Betreft: Zienswijze met betrekking tot het Ontwerpbestemmingsplan "Kloos" en ontwerpbesluit hogere grenswaarden met kenmerk **2683912**

Hierbij maken wij onze zienswijze kenbaar met betrekking tot het Ontwerpbestemmingsplan “Kloos” en ontwerpbesluit hogere grenswaarden.

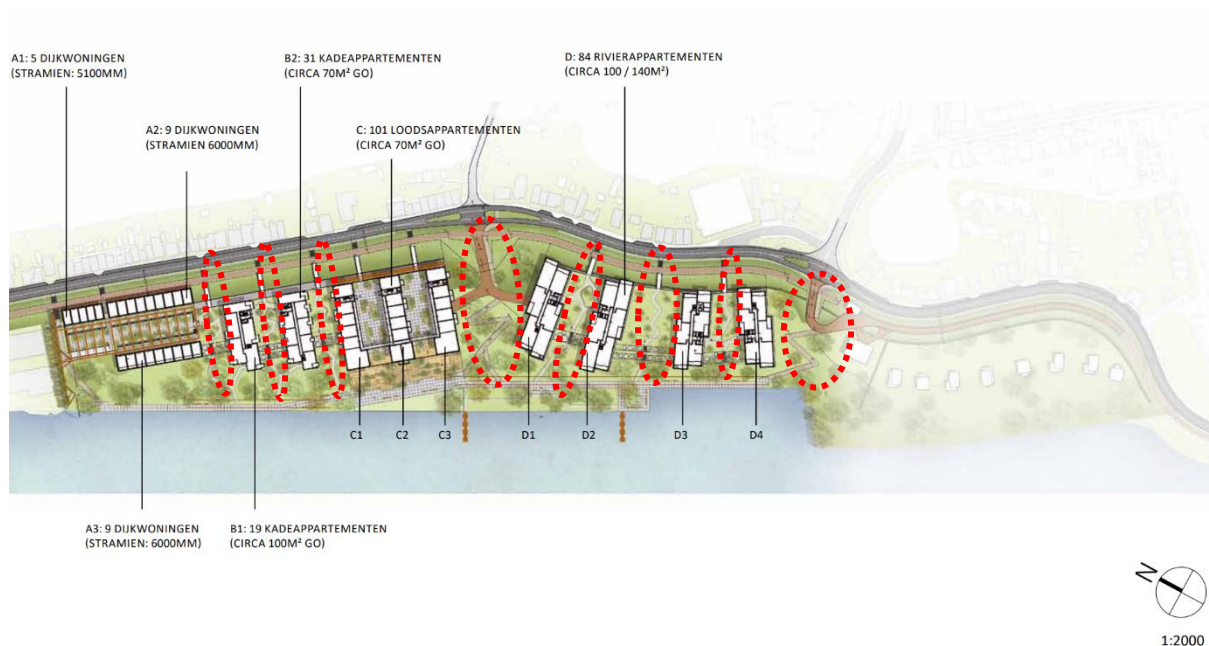
De huidige fauna van het Kloos terrein mag niet worden vergeten. Wij wijzen de ontwikkelaar en de Gemeente Alblasterdam dan ook op WNB (Wet Natuurbescherming). Er vliegen verschillende

soorten (roof)vogels heen weer tussen De Gorzen en het Kloos terrein. Ook vanuit het Natura 2000 gebied komt veel fauna op het Kloosterrein, zoals onder andere vleermuizen en ransuilen. In het huidige plan staat niets wat daarin faciliteert noch compenseert. Dit terwijl er in stedelijke nieuwbouwingebieden juist wordt gekoketteerd met de onderstaande voorbeelden. Juist in deze groene omgeving wordt dit niet benoemd door de ontwikkelaar. Wij vragen de ontwikkelaar en de gemeente Alblasterdam of de observatie door een ecooloog is afgewikkeld en of de ontheffingsprocedure is gestart bij de provincie.
